EN LO PRINCIPAL: INTERPONE RECLAMACIÓN;
EN EL PRIMER OTROSÍ: ACOMPAÑA DOCUMENTO;
EN EL SEGUNDO OTROSÍ: PATROCINIO Y PODER;
EN EL TERCER OTROSÍ: FORMA DE NOTIFICACIÓN.

**SRA. DIRECTORA EJECUTIVA DEL SERVICIO DE EVALUACIÓN
AMBIENTAL**

Encontrándome dentro de plazo, vengo en interponer reclamación, en contra de la **Resolución Exenta N° 202510001128, de 22 de julio de 2025, del Servicio de Evaluación Ambiental de la Región de Los Lagos, que calificó favorablemente la declaración de impacto ambiental del proyecto “PMGD Coloane”**, por cuanto dicha resolución de calificación ambiental no consideró debidamente en sus fundamentos las observaciones hechas por esta parte, lo que infringe el artículo 30 bis de la Ley N° 19.300 sobre Bases Generales del Medio Ambiente, por lo que debe ser dejada sin efecto, y, en su reemplazo, debe rechazarse el mencionado proyecto.

Figura. Área de influencia del estudio de ruido en fauna del proyecto

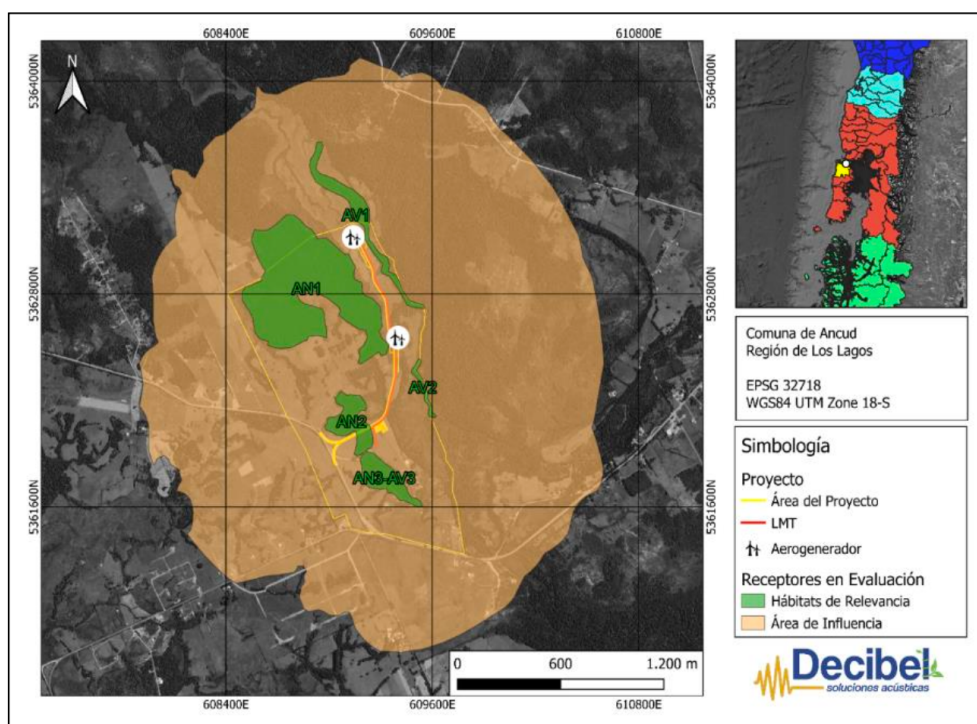
Debido a las distancias de afectación descritas previamente, solo existiría un solapamiento del área de afectación de anfibios con la superficie predial de Senda Darwin. Este solapamiento tiene una superficie de 5,83 ha lo cual corresponde a un 5,4% de la superficie total de Senda Darwin (superficie total: 108,2 ha). Esta área de afectación proviene del umbral de 62 dB(C), asociado a un efecto de tipo conductual de cambio en la frecuencia en las vocalizaciones, donde, en la Tabla 2 de la Guía “Criterios de Evaluación en el SEIA: Evaluación de impactos por ruido sobre fauna nativa” describe la fuente de este tipo de efecto como una fuente continua (ruido ambiental). Debido a que la proyección presentada corresponde a una proyección en fase de construcción con fuentes de generación de ruido intermitentes (solo durante el día y solo de aquellos frentes de trabajo que generan el solapamiento), se considera que el efecto no será continuo a lo largo del tiempo en la fase de construcción. Finalmente, con estos antecedentes, se considera que no se generaría un efecto negativo significativo sobre los anfibios que habitan en el sector de solapamiento de Senda Darwin.

Es importante destacar que, tal como se encuentra indicado en el Anexo 3.13, debido a las modificaciones realizadas en el diseño de Proyecto, durante la Fase de Operación no existirá afectación por ruido que llegue a la superficie de los predios de Senda Darwin y, por ende, a experimentos o investigaciones realizadas en el sitio. A su vez, se evidencia una distancia considerable entre las obras del Proyecto y las instalaciones de la Estación Biológica Senda Darwin (EBSD). Esta distancia fue medida de dos formas: la primera corresponde a aproximadamente 1,5 km, desde el aerogenerador COL-01 hasta el acceso principal de la EBSD; la segunda corresponde a 132 metros, desde la misma obra (COL-01) hasta el límite predial de la EBSD. Por lo tanto, esta área privada no se verá afectada por el emplazamiento directo de las obras del Proyecto”.

Figura 1 . Mapa de los parámetros considerados en la Declaración de Impacto Ambiental (DIA) del proyecto PMDG Coloane y que afectarán a la Estación Biológica Senda Darwin.

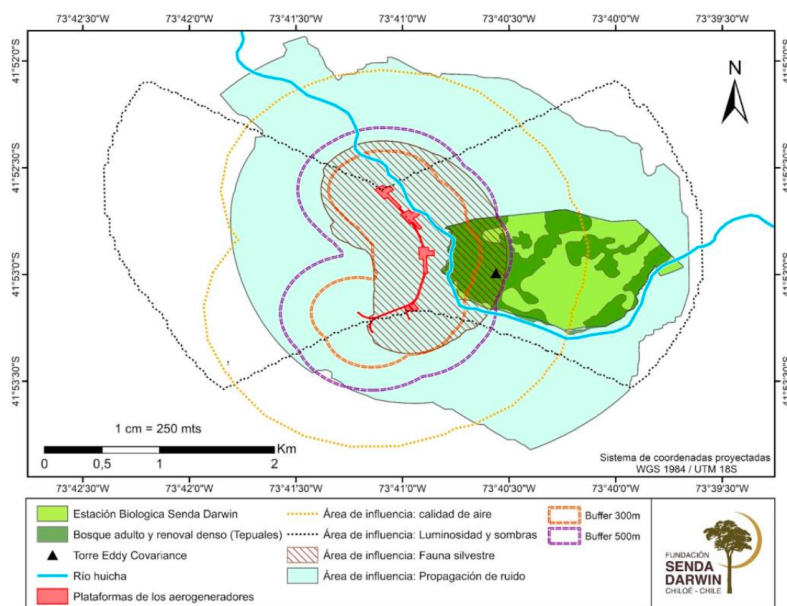
La instalación de las torres eólicas inmediatamente al lado de la EBSD afectará directamente la investigación socioecológica a largo plazo que se realiza en esta área de estudio y de manera más importante a su biodiversidad. A continuación, se presentan algunos de los parámetros considerados en la declaración de impacto ambiental que tienen incidencia directa y que afectarán a la biodiversidad presente en EBSD junto con las investigaciones realizadas allí (Figura 1).

Se estima por parte de la Fundación Senda Darwin que la instalación de las torres eólicas inmediatamente al lado de la EBSD, que es un predio de alrededor de 100 hectáreas afectará directamente la investigación socioecológica a largo plazo que se realiza en esta área de estudio y de manera más importante a su biodiversidad.

El proyecto no hace mención a este lugar precisamente porque están totalmente fuera del área de intervención del Proyecto, y por lo tanto no representan un área o espacio geográfico, cuyos atributos, elementos naturales o socioculturales que debieron ser considerados con la finalidad de definir si el proyecto o actividad genera o presenta alguno de los efectos, características o circunstancias del artículo 11 de la Ley, o bien para justificar la inexistencia de dichos efectos, características o circunstancias. (literal a) Artículo 2 del DS 40/12 del MMA). Se evaluó el ruido en fauna, para la obtención del área de influencia, se utilizaron los criterios indicados en el documento “Criterio de evaluación en el SEIA: Evaluación de impactos por ruido sobre fauna nativa” (SEA, 2022), para la caracterización de hábitats de relevancia, predicción y evaluación de impactos por ruido sobre fauna nativa. A partir de las modelaciones realizadas tanto para la Fase de Construcción como para la Fase de Operación, se observa que no existe superación de los umbrales establecidos para generar afectación sobre fauna.

Figura. Ubicación y detalle de las obras de defensa del Proyecto

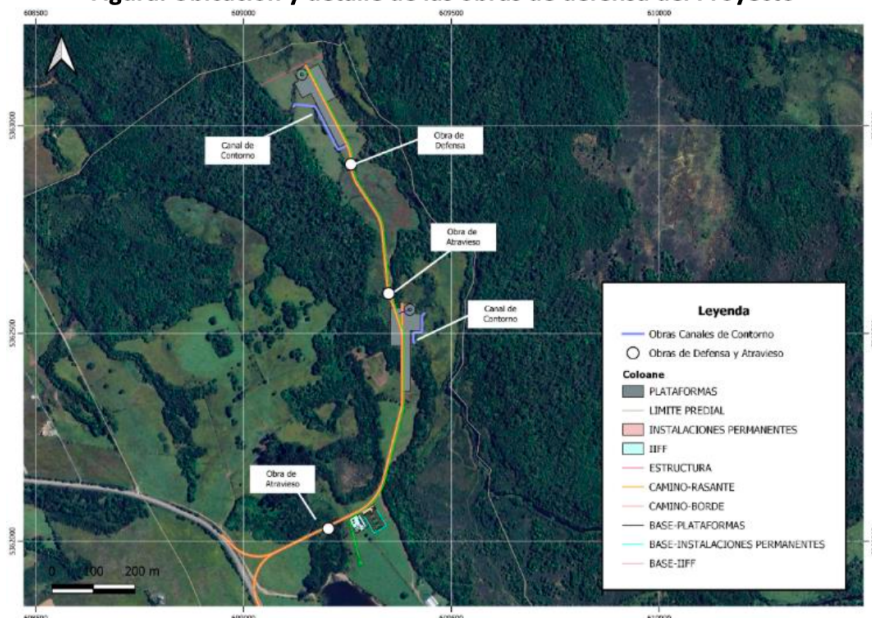
La observación 1.22 se refiere a que la "construcción de estas plataformas ("fundación") estaría modificando el cauce ecológico del río Huicha y alteración ecológica (estructura, composición y función) de la zona de ribera, al estar en algunos sectores a menos de 30 m del río Huicha" y que "en la DIA no se mencionan los impactos que generaría el proyecto en el caudal ecológico del río Huicha, destacar que la alteración, remoción y modificación de un río traería consecuencias y efectos adversos sobre la cantidad y calidad de los recursos naturales, y por ende un riesgo para la salud pública, por alterar un servicio ecosistémico fundamental para la vida: el agua".

De acuerdo con la evaluación técnica de la observación, se reconoce por la autoridad que el cauce del río Huicha "tiene un rol esencial para la comunidad en tanto es la principal fuente de abastecimiento hídrico de la población". Sin embargo, se descartan los efectos adversos sobre éste, ya que, según la autoridad, "en base a lo señalado por los entrevistados", el "río Huicha no se alimenta de vertientes cordilleranas sino que sus aguas provienen de napas subterráneas". Llama la atención que esta categórica afirmación se haga en base a "entrevistas" y no se funde en un estudio hidráulico que verifique con certeza cuáles son las fuentes tributarias del agua del río Huicha, lo que da cuenta de una insuficiente línea de base y una más deficiente evaluación ambiental. En ese sentido, siguiendo la argumentación del evaluador, resulta contradictorio, además, que si las aguas del río Huicha provienen de "napas subterráneas" se hagan obras de atraveso, obras de defensa y obras de regularización, como para mitigar los efectos ambientales, obras que son propias para contener o

Es entonces que estas obras contribuyen a proteger el recurso hídrico evitando una posible contaminación y detrimento de la calidad de las aguas. Cabe destacar que el proyecto en ningún caso extraerá agua de cursos superficiales, por lo que la cantidad se mantendrá durante todas las fases del proyecto. Únicamente existe agotamiento puntual de la napa para el proceso de construcción y montaje del aerogenerador,

devolviéndose el agua en la misma cantidad y calidad extraída temporalmente. Las obras descritas como "obras de atraveso" están debidamente acreditadas en el PAS 156 y las obras descritas como "obras de defensa" y "obras de regularización" están contenidas íntegramente en el PAS 157. Los objetivos de ambos PAS es mantener la cantidad y calidad de las aguas y no afectar la vida de las personas, lo cual se cumple cabalmente. Por tanto, se esclarece que no existirá afectación al río, ni a los usos comunitarios que este tiene, ni a la relación de los habitantes locales con este".

Figura 5: Área en que se realizaron las mediciones (footprint) realizadas por la estación Eddy covariance durante el año 2022.

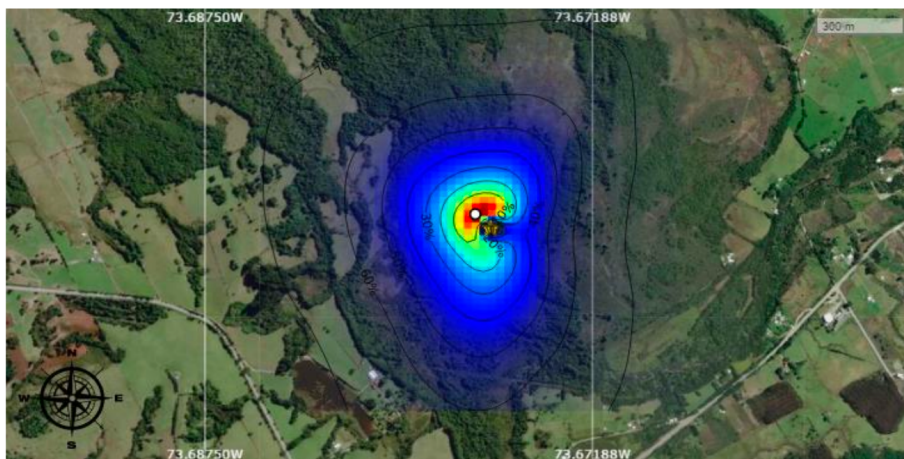
Al analizar el área de influencia de las torres eólicas del proyecto PMGD Coloane, lamentablemente se verifica que afectarían nuestras mediciones de la torre Eddy del bosque. Como muestra la Figura 1, la ubicación del proyecto Coloane (en rojo) está muy cerca del bosque de la Estación Biológica Senda Darwin (polígono verde) y la estación

Eddy covariance (triángulo negro) y se traslapa con el área en el que se realizan las mediciones de intercambio gaseoso por la estación Eddy covariance.

En la Figura 5 se muestra el área en que se realizaron las mediciones (footprint) para el año 2022. Las isolíneas describen el porcentaje de los datos que se incluyen en cada polígono generado. Como se observa en el límite de color azul, el 40% de las mediciones de intercambio gaseoso ocurre al interior de esa isolínea. Mientras que la línea más externa corresponde al 70% de las mediciones de intercambio gaseoso realizadas por la torre.

gases y energía. Este *footprint* ha sido previamente cuantificado por el equipo científico de la estación y, como se evidencia en la Figura 5 de la observación 1.23, **se traslapa de manera directa con la ubicación proyectada del aerogenerador**, lo que constituye una interferencia relevante y medible que no fue adecuadamente evaluada. En consecuencia, no resulta admisible que se descarte el impacto sobre las mediciones científicas solo con base en dichos antecedentes, más aún cuando se trata de equipamiento de alta sensibilidad expuesto a alteraciones físicas y atmosféricas sutiles. El compromiso ambiental voluntario propuesto para mitigar dicho impacto ambiental no constituye una medida eficaz ni suficiente para prevenir, corregir ni compensar el daño ambiental que se produciría sobre esta infraestructura científica. Cabe señalar que la propuesta del titular no incorpora ninguna medida técnica concreta orientada a prevenir o mitigar la alteración de los flujos medidos. La inclusión de un compromiso ambiental voluntario genérico no cumple con los estándares requeridos para resguardar infraestructura científica pública de alta especialización, ni garantiza la continuidad de las series de datos.

Figura. Distancia del aerogenerador a la estación de muestreo de EBSD

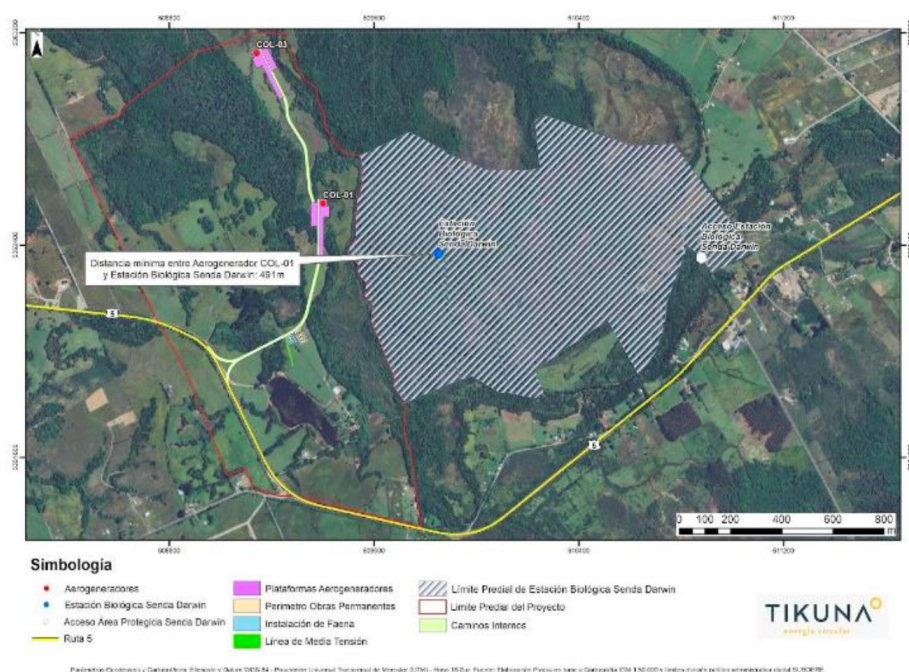
Sin embargo, esta conclusión se basa en un análisis o modelación hecho por el titular del proyecto, sin que haya revisado nuestros equipos e instalaciones científicas afectadas. Esta situación le resta objetividad y solidez técnica al análisis presentado, atendida su calidad de parte interesada, como impulsor del proyecto. Además, el análisis del titular omite un aspecto técnico fundamental: **no considera el footprint real de la torre Eddy**, es decir, el área efectiva desde la cual la torre capta los flujos de

Cabe señalar, que el Titular efectuó un análisis que demuestra que el aerogenerador más cercano se emplaza a unos 490 metros de la estación y que el proyecto (parte, obra o acción) no tiene conexión directa ni indirecta con la estación de monitoreo, tal cual se puede observar en la Figura siguiente.

También es importante recalcar que las estelas de aire pierden más del 90 % de su energía turbulenta mucho antes de cubrir siquiera la cuarta parte de esa distancia, descartando cualquier alteración detectable en la torre de flujo Eddy. Respecto a las emisiones atmosféricas y gases de efecto invernadero, es necesario señalar que el Proyecto no contempla fuentes de emisión fijas ni combustión continua. Las emisiones de GEI en fase de operación (1,87 ton/año de CO₂, trazas de CH₄ y N₂O) son bajas y no alteran los niveles de CO₂ de fondo atmosférico (Anexo 3.11-AP-5 de la Adenda Complementaria). La modelación de emisiones (Anexo 3.14 de la Adenda Complementaria) no identificó impactos sobre receptores sensibles en el entorno de la Estación Senda Darwin. Por lo tanto, los valores de emisiones son irrelevantes frente a los umbrales de significancia atmosférica del SEIA y carente de capacidad para sesgar las mediciones de gases de efecto invernadero. Por consiguiente, la operación del parque no comprometerá la precisión ni la continuidad de la serie temporal de flujo de carbono que lleva la estación. En relación con la intervención de suelos Ñadi, el análisis edafológico del proyecto (Anexo 3.8) detalla que los suelos volcánicos, incluidos los Ñadi, actúan como sumideros de carbono y son altamente resilientes. La modelación con RothC predice una ligera pérdida de Carbono Orgánico del Suelo (COS) en el escenario con proyecto, pero las unidades de suelo Ñadi mostraron un comportamiento altamente resiliente con tasas mínimas de pérdida de COS y emisiones marginales de CO₂. El Titular concluye que el Proyecto no compromete significativamente el equilibrio del carbono edáfico ni la funcionalidad del servicio ecosistémico de captura de carbono, por lo que no se requieren medidas de mitigación o compensación obligatorias. Sin embargo, se proponen Compromisos Ambientales Voluntarios (CAV) para el control de erosión y restauración del suelo, como subsolado, descompactación y revegetación, lo que indirectamente apoya la retención de carbono.

Figura. Relación del Proyecto con la ZOIT Archipiélago de Chiloé.

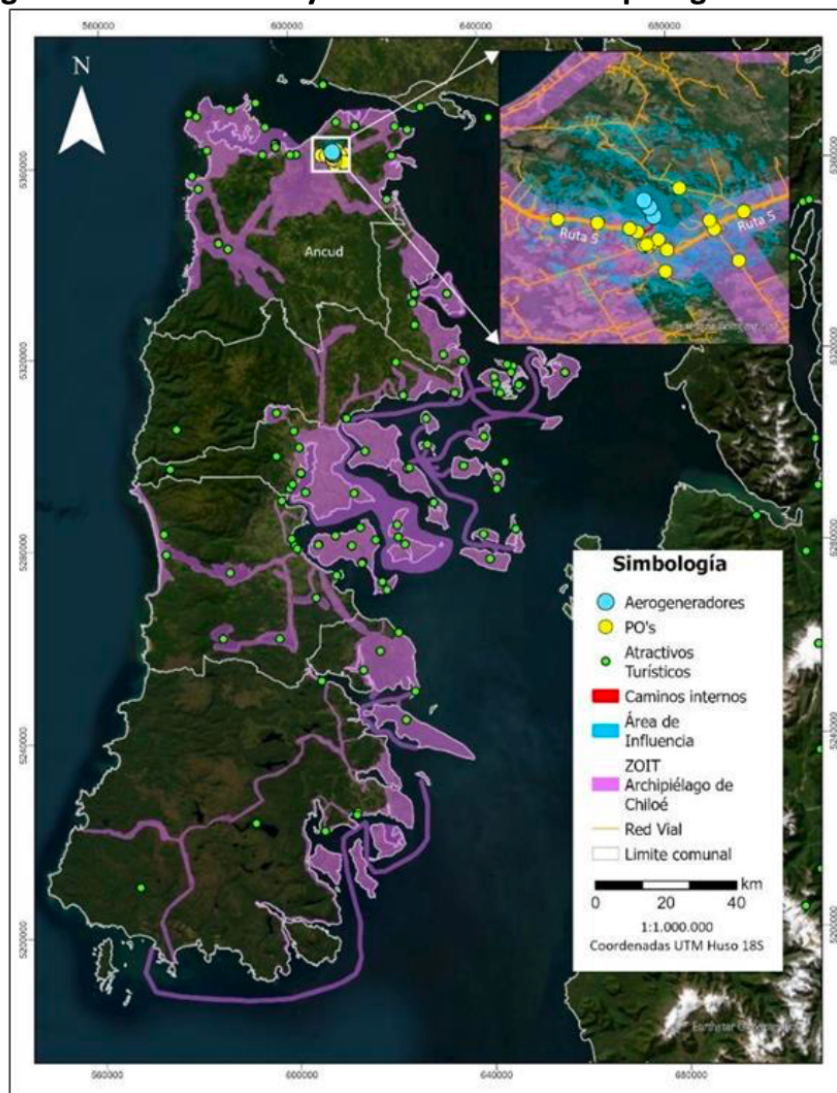
La observación 1.24 se refiere a que en cuanto a la labor de educación y difusión del conocimiento científico que genera la Estación Biológica Senda Darwin anualmente se reciben a cerca de mil visitantes al año con fines turísticos y de educación ambiental, ante lo cual la operación del parque eólico podría generar impacto por “artificialidad, intrusión visual o modificación de atributos estéticos”, impactando al objeto de protección “valor paisajístico” de la letra e) del artículo 11 de la Ley N°19.300. Además, el movimiento de las aspas de los aerogeneradores y operación de la turbina podrían generar impacto debido a las “emisiones de ruido y vibración”. Asimismo, el Archipiélago de Chiloé ha sido asignado como Zona de Interés Turístico (ZOIT), por la Subsecretaría de Turismo, por su riqueza natural y cultural y el sector noreste de la Isla Grande de Chiloé donde está emplazada la EBSD es parte de la ZOIT, como también población rural huilliche.

Con referencias a la ZOIT del Archipiélago, es importante destacar que los aerogeneradores no se localizan insertos dentro de la ZOIT, sin embargo, el área de influencia si intercepta por lo que, al analizar la superficie total de la ZOIT Archipiélago de Chiloé, se tiene que cuenta con una extensión aproximada de 299.342,03 hectáreas, que al contrastar esta información con la extensión superficial del área de influencia que se solapa con la Zona de Interés Turístico, se constata que 872,73 hectáreas del área de influencia están incluidas en la ZOIT. De este modo, la superposición del área de influencia del Proyecto representa únicamente el 0,6% de la superficie total de la ZOIT, por lo tanto, no corresponde a un impacto significativo considerable.
